No.1697

温度調節器

電子温度継電器形THP、形TPP生産中止のお知らせ

形THP、形TPP/形E5C2比較

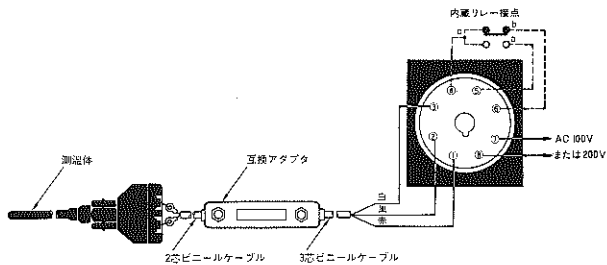
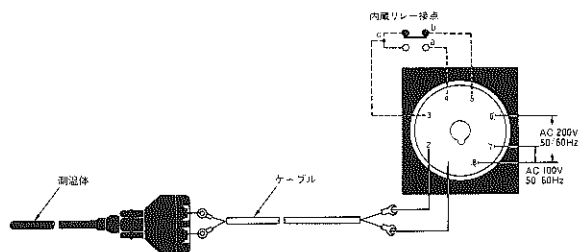
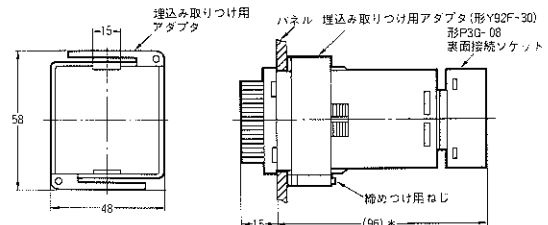
注1. 外観、外形寸法、取付穴加工寸法が違いますので十分ご注意ください。

2. 測温体の互換性はありません。

3. 形E5C2の裏面接続ソケットは形P2CF-08、形US08、形P3G-08を推奨ください。

生産中止機種	代替推奨機種
形THP 形TPP	形E5C2シリーズ
